Rapport de l'Inspection des installations classées

Visite d'inspection du 03/06/2025

ITP

Références : D-0426-2025
Code AIOT : 0006412634

- **Rétention et isolement du réseau de collecte**

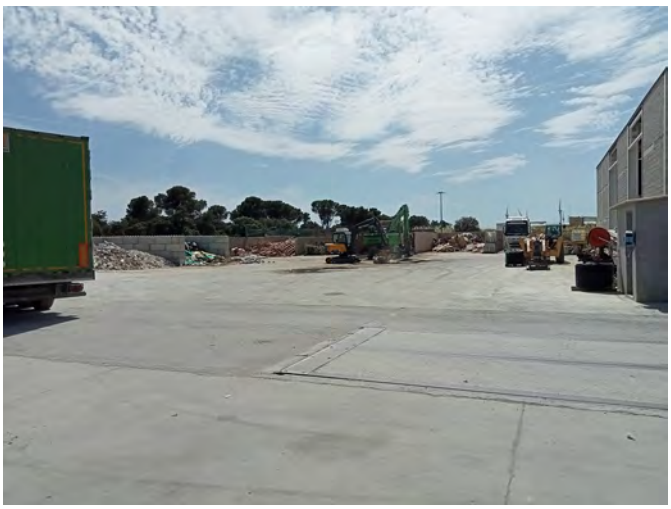
Travaux de mise en étanchéité de la plateforme achevés	 Regards de collecte au centre de la zone en pointe de diamant
